# Collaudo del Database Topografico della Provincia di Varese

## Collaudo della ricognizione

*Foto 1 e 2 – Individuazione dell’androne d’ingresso mancante.*

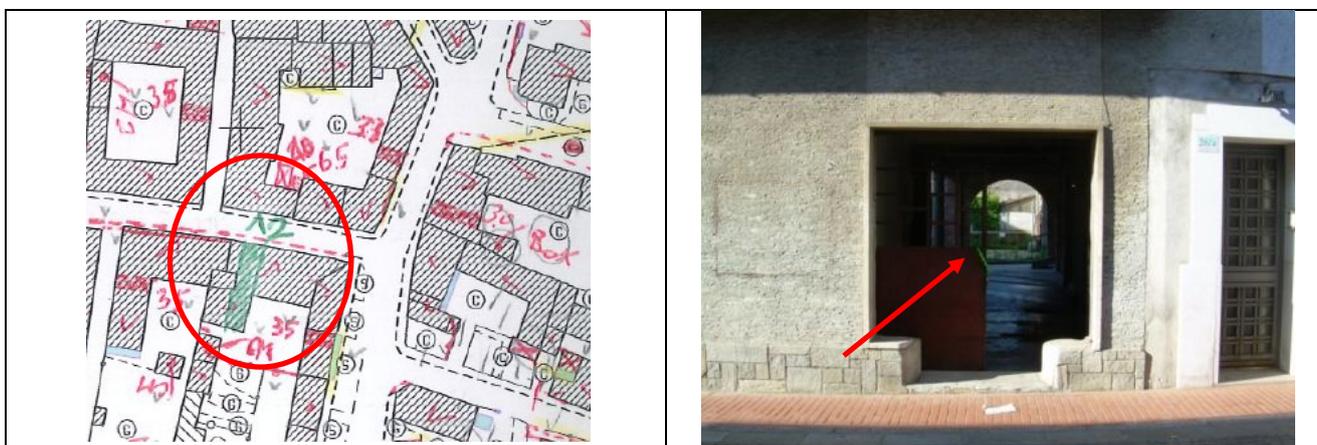
- Non è stato riportato l’androne d’ingresso ad un cortile interno in via Duca Abruzzi

*Foto 3 e 4 – Individuazione dell’ingombro errato*

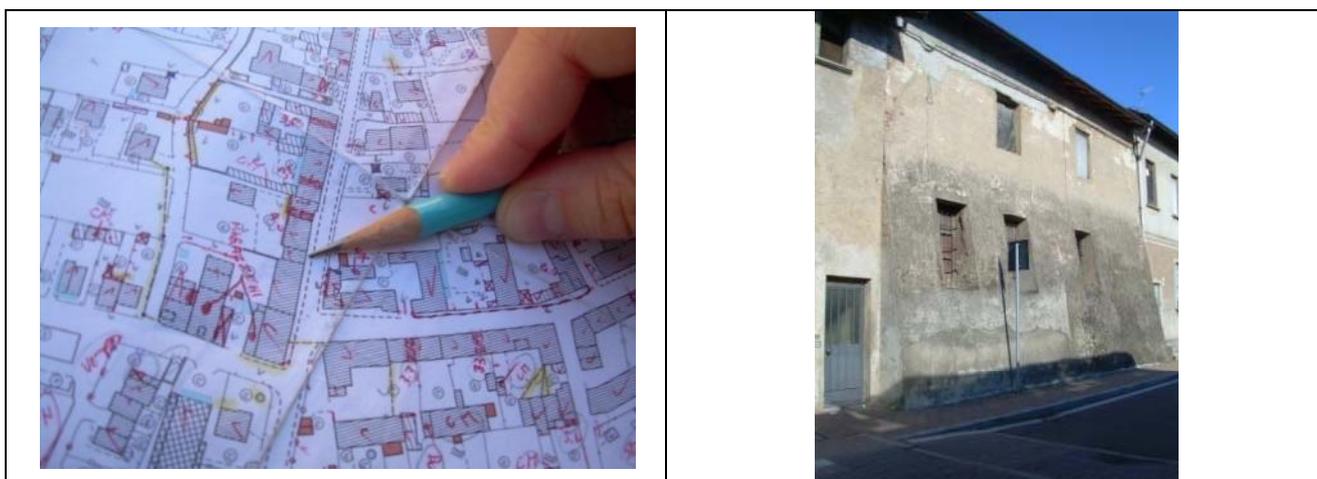
- Non è stato segnalato correttamente l’ingombro a terra di un edificio in via L. Einaudi;

*Foto 5 e 6 – Indicazione della tettoia mancante*

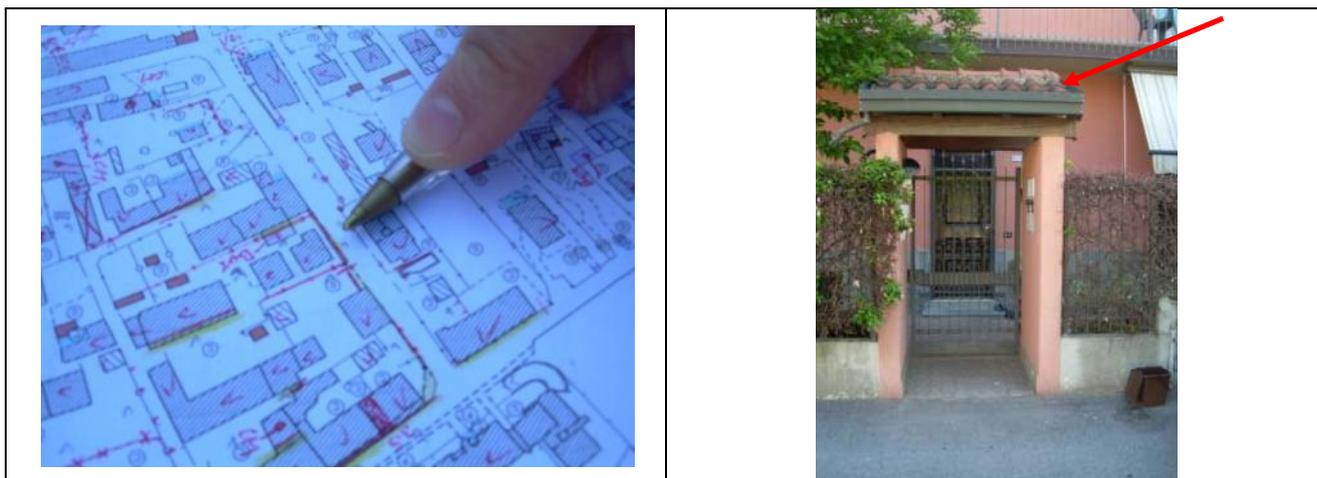
- Non è stata restituita una tettoia di ingresso in via Alfieri;

*Foto 7 e 8 – Individuazione del parcheggio non segnalato.*

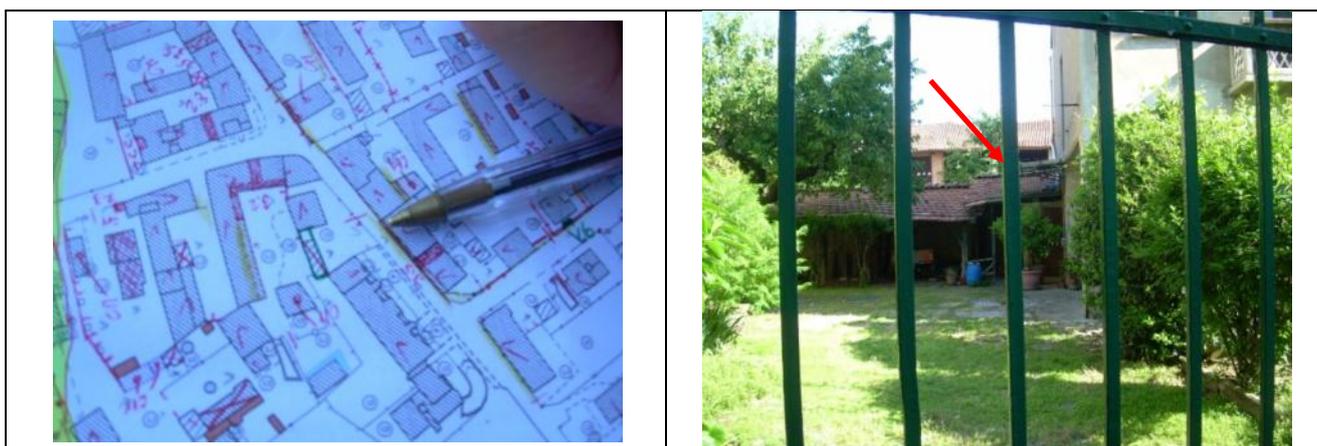
- Non è stata completamente restituita una tettoia/baracca in via Parini;

*Foto 9 e 10 – Individuazione dell'edificio interessato dall'imprecisione*

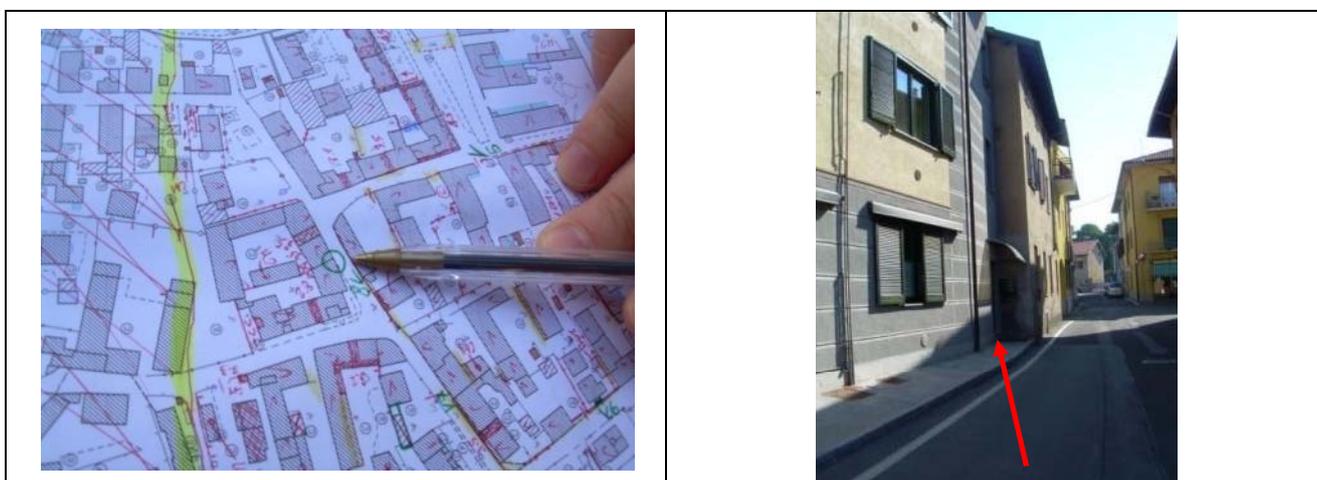
- Non è stato segnalato correttamente l'ingombro a terra di un edificio in via Quarto dei Mille;

*Foto 11 e 12 – Individuazione dell'androne d'ingresso mancante.*

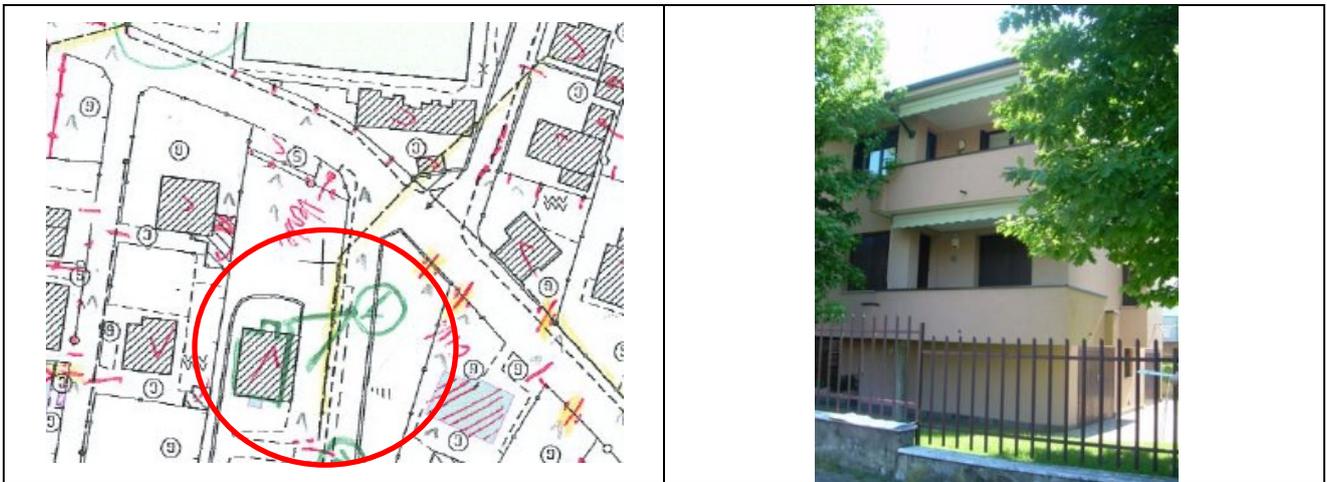
- Non è stato riportato correttamente l'ingombro a terra di un edificio e manca un volume laterale;

*Foto 13 e 14 – Individuazione del balcone non segnalato*

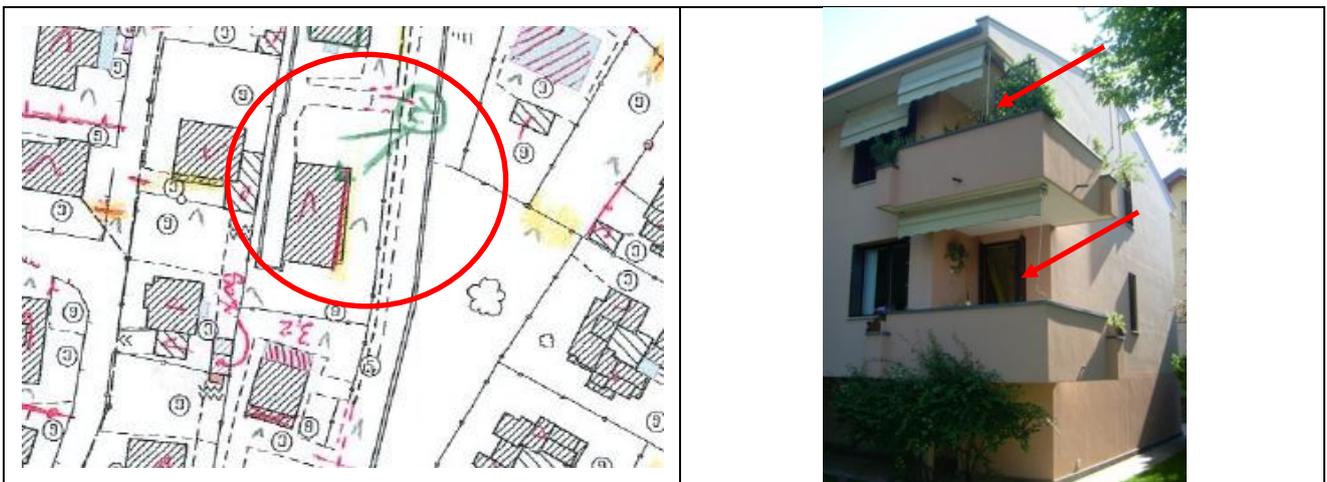
- Non è stato restituito correttamente un balcone d'angolo nella parte sud di un edificio in via Galilei (la medesima forma sul lato nord è stata interpretata correttamente);

Foto 17 e 18 – Individuazione della tettoia mancante

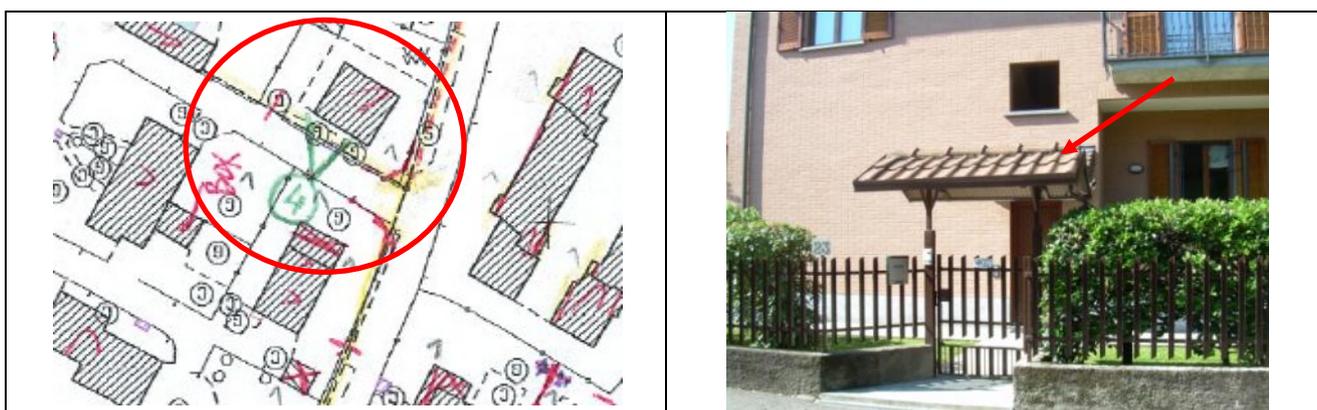
- Non è stata segnalata la presenza di una tettoia d'ingresso in via Brera;

Foto 19 e 20 – Individuazione del balcone non segnalato

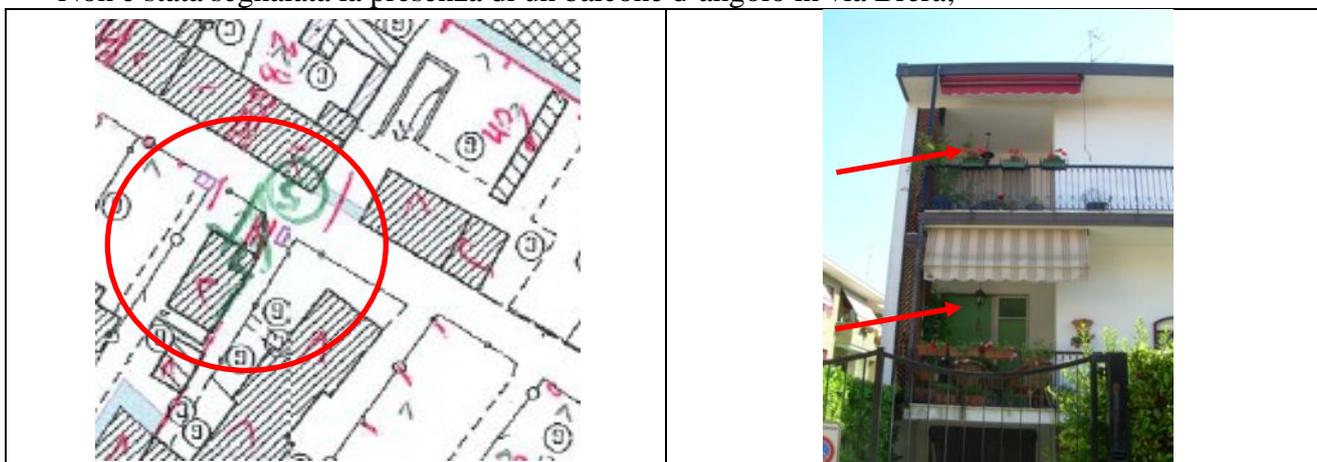
- Non è stata segnalata la presenza di un balcone d'angolo in via Brera;

Foto 25 e 26 – Individuazione delle tettoie del circolo ippico

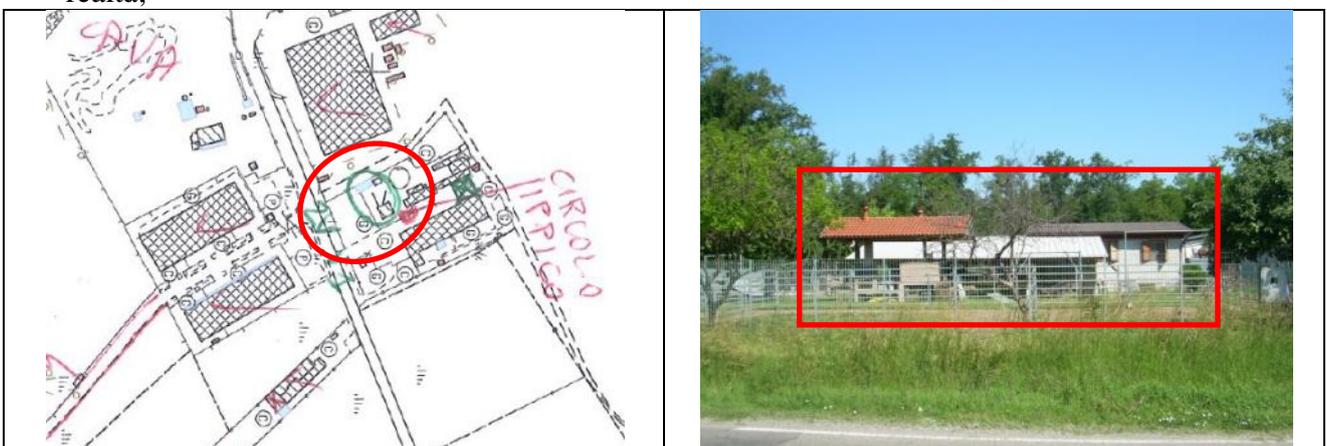
- Il complesso di tettoie facenti parte dell'area di pertinenza del circolo ippico non rispecchiano la realtà;

*Foto 29 e 30 – Individuazione della discontinuità*

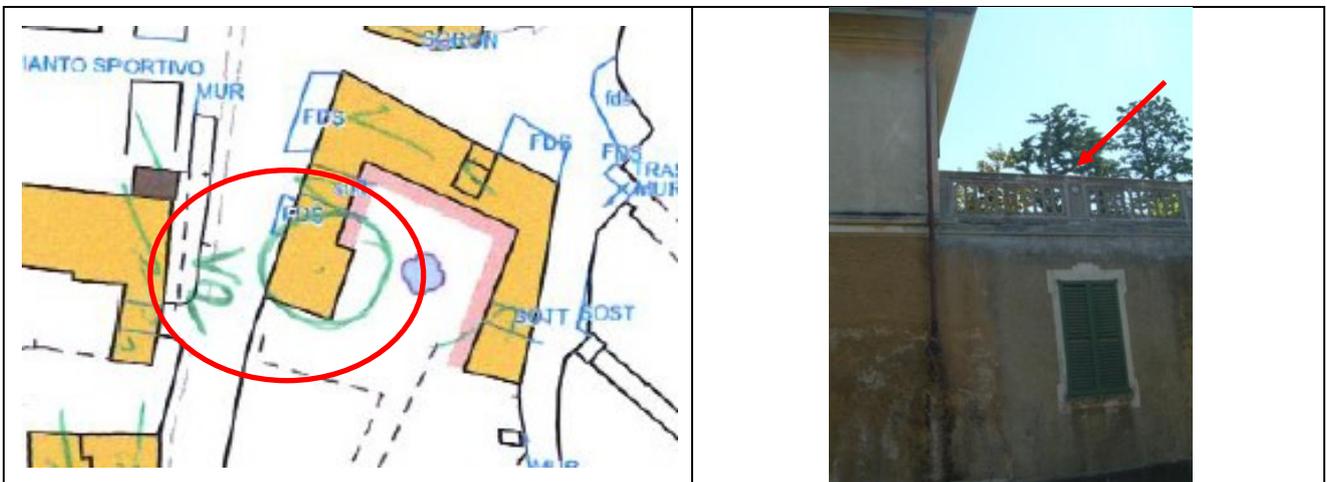
- La divisione delle unità volumetriche dell'edificio non rispecchia la realtà; l'edificio è composto da un corpo principale e da un terrazzo;

Foto 31 e 32 – Individuazione dell'androne d'ingresso mancante

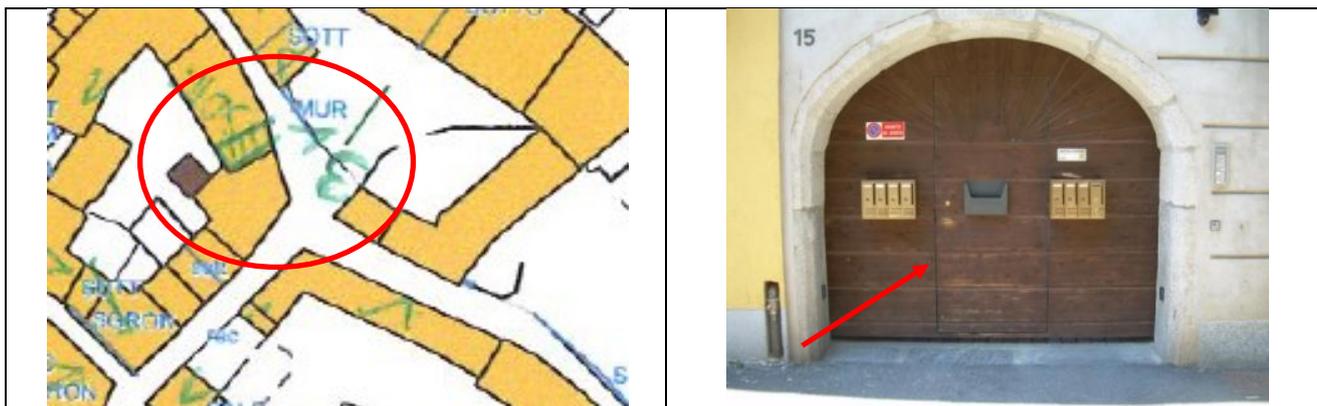
- Non è stata segnalata la presenza di un androne di ingresso;

Foto 55 e 56 – Individuazione della discontinuità tra gli edifici

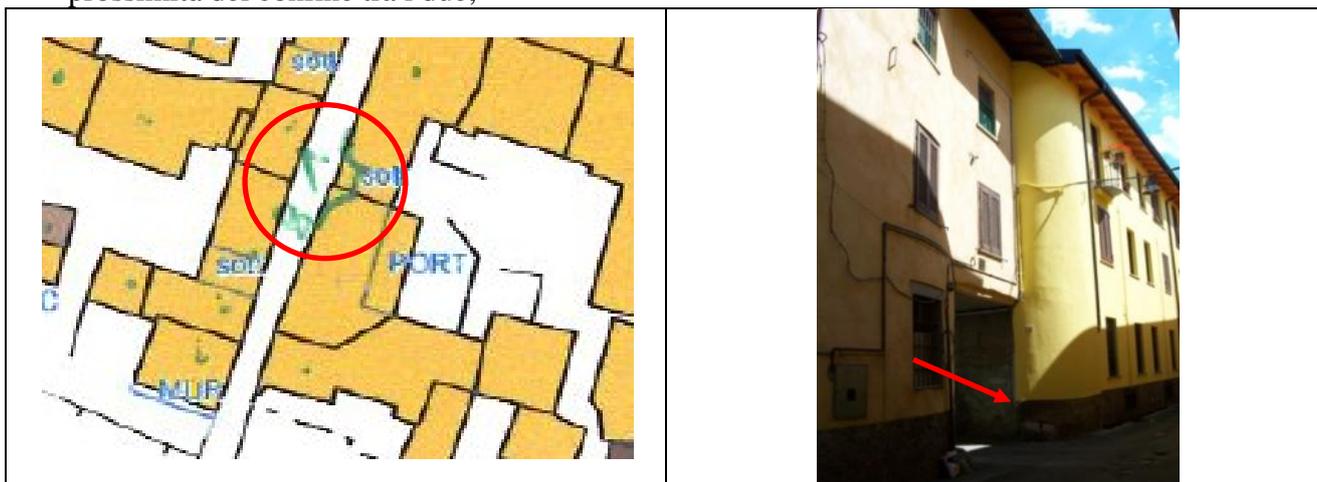
- Non sono state restituite correttamente le forme di due edifici. Non è segnalata la rientranza in prossimità del confine tra i due;

Foto 63 e 64 – Individuazione delle tettoie mancanti

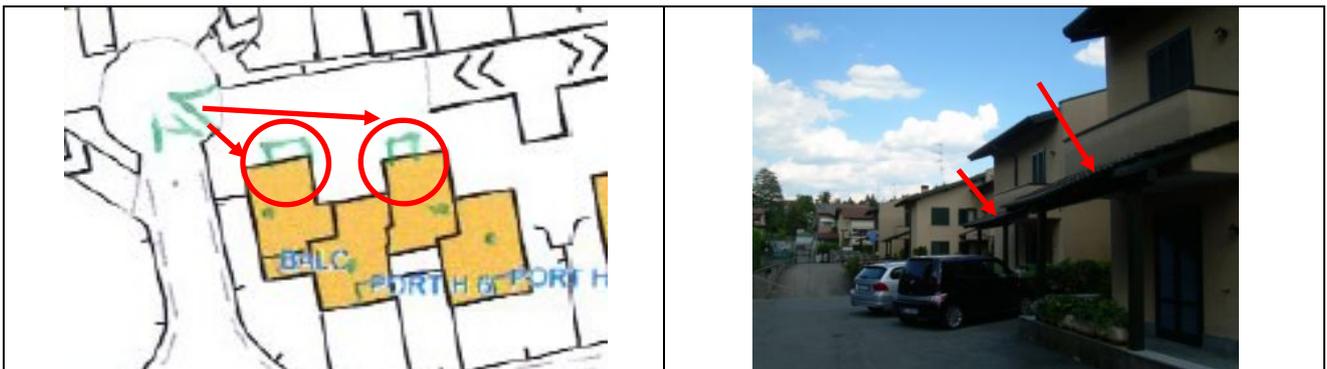
- Non è stata segnalata la presenza di due tettoie;

Foto 71 e 72 – Individuazione dei balconi mancanti

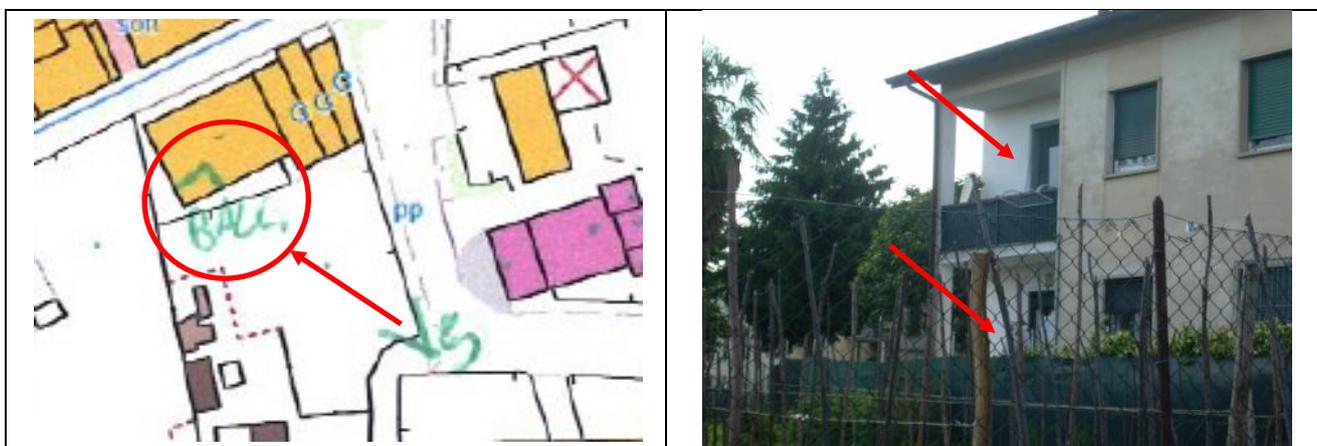
- Non è stato restituito correttamente un balcone d'angolo di un edificio.

Foto 79 e 80 – Individuazione dei balconi

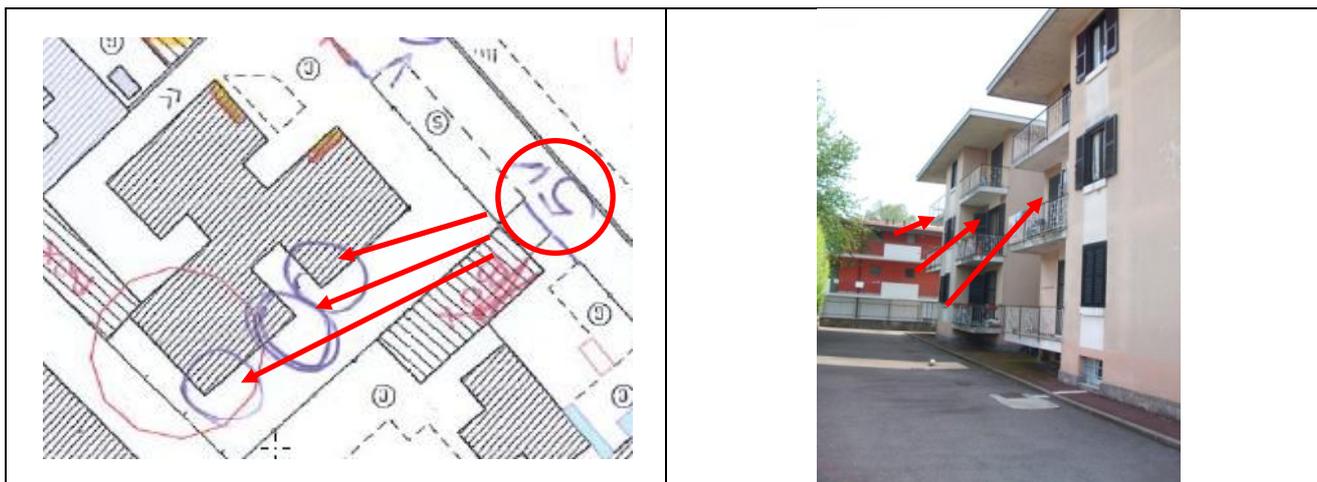
- Non è stata segnalata correttamente la presenza di balconi d'angolo;

Foto 81 e 82 – Individuazione della tettoia

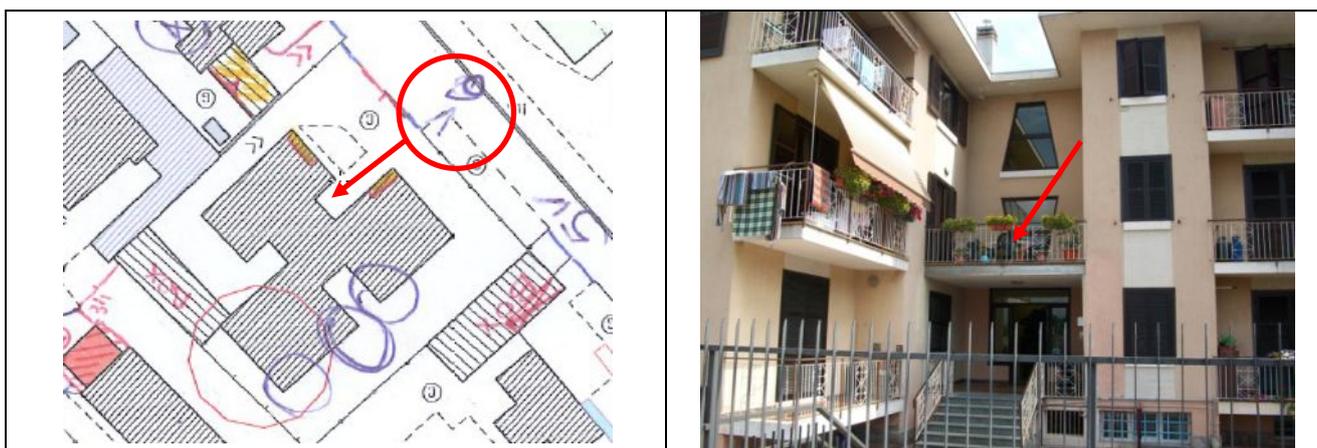
- Non è stata segnalata un terrazzo/tettoia in prossimità dell'accesso interno dell'edificio;

Foto 83 e 84 – Individuazione della tettoia

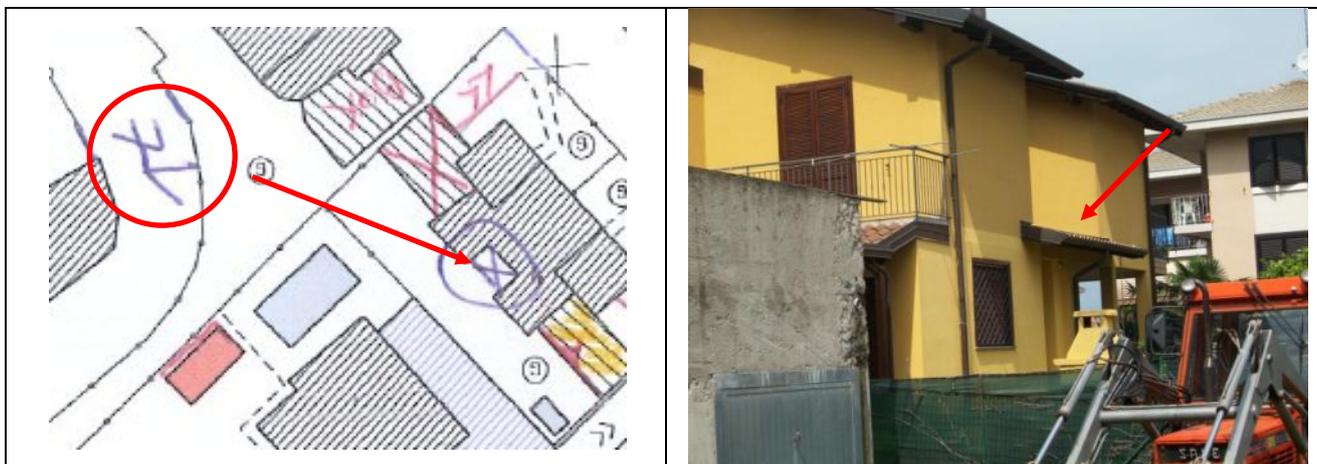
- Non è stata segnalata una tettoia sporgente rispetto all'edificio;
